VĚC: Vysvětlení zadávací dokumentace k veřejné zakázce „Dopravní řešení lokality Loučka, restaurace Koruna, Nový Jičín“ – zpracování projektové dokumentace, zahájené na profilu zadavatele dne 18. 09. 2025

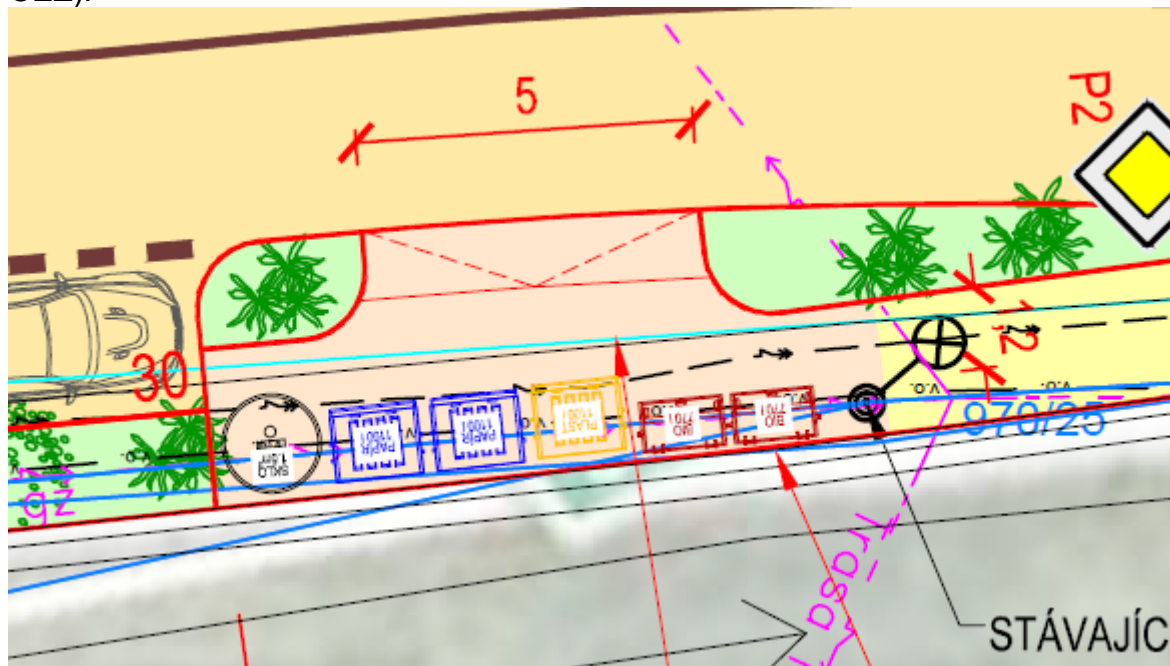
Dle bodu III. Předmět plnění smlouvy je součástí díla „Součástí projektové dokumentace bude také demolice mostu M 506 u č. p. 136 a stanoviště podzemních polozapuštěných kontejnerů pro směsný a komunální odpad“. V rámci studie se stanoviště kontejnerů navrhuje v místech, kde vedou stávající inženýrské sítě. Jedná se o pouze vydlážděné plochy. Jedná se o stísněné podmínky, ve kterých není prostor k budování systému polozapuštěných podzemních kontejnerových stanovišť. Jejich případná výstavba bude zahrnovat další náklady na přeložky stávajících inženýrských sítí, pakliže bude prostor k uložení těchto sítí.

Zadavatel požaduje umístění systému polozapuštěných podzemních kontejnerových stanovišť v těchto dvou místech i za cenu budoucí přeložek inženýrských sítí (VO, ČEZ).
